VYSVĚTLENÍ ZADÁVACÍ DOKUMENTACE

Veřejná zakázka „Chvojenec, Rekonstrukce silnice III/3053“

ZADAVATEL: Správa a údržba silnic Pardubického kraje
Sídlem: Doubravice 98, 533 53 Pardubice
Zastoupený: Ing. Miroslav Němec, ředitel
IČ: 00085031

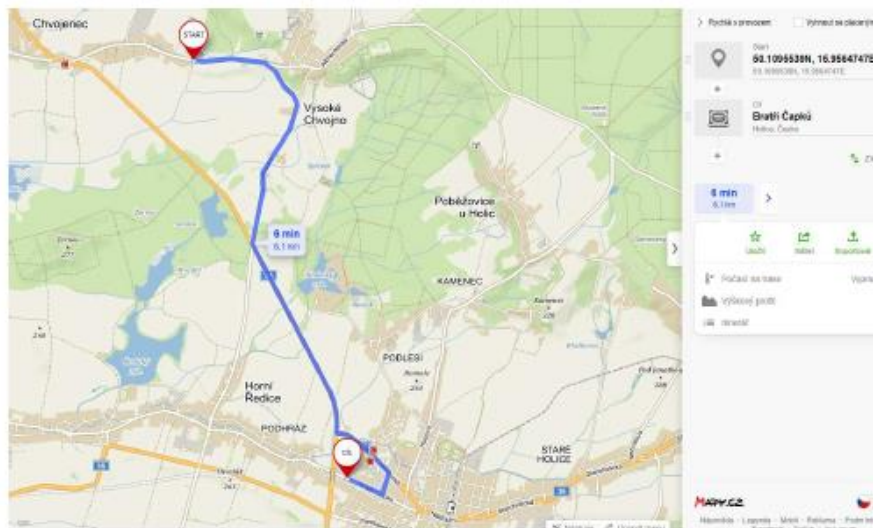
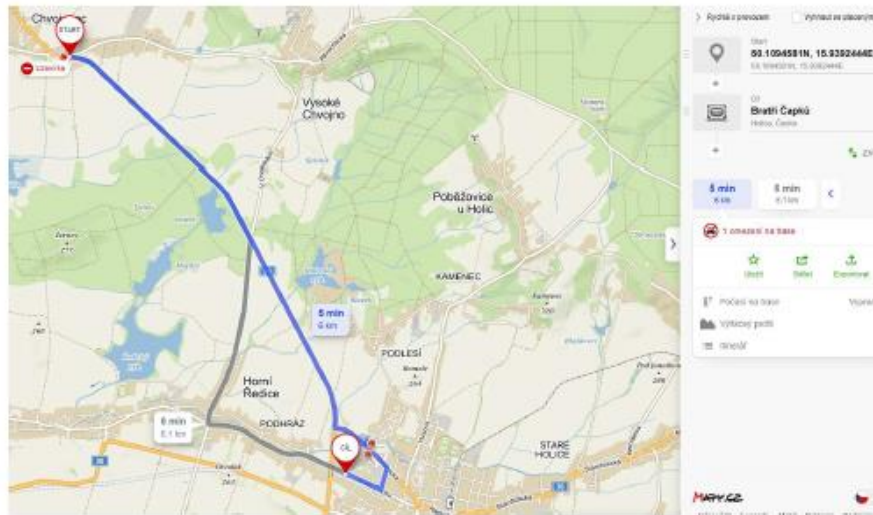
Odvoz vyfrézovaného materiálu dle těchto dvou položek je uvažován do vzdálenosti: 1 km (pol. 96) + 9 km (pol. 97), tedy celková odvozná vzdálenost vyfrézovaného materiálu činí 10 km.

Cestmistrovství Holice však leží od stavby 6 km viz. přiložené mapy.

Uchazeč žádá zadavatele o úpravu odvozní vzdálenosti vyřezovaného materiálu, tak aby odpovídala skutečnosti.
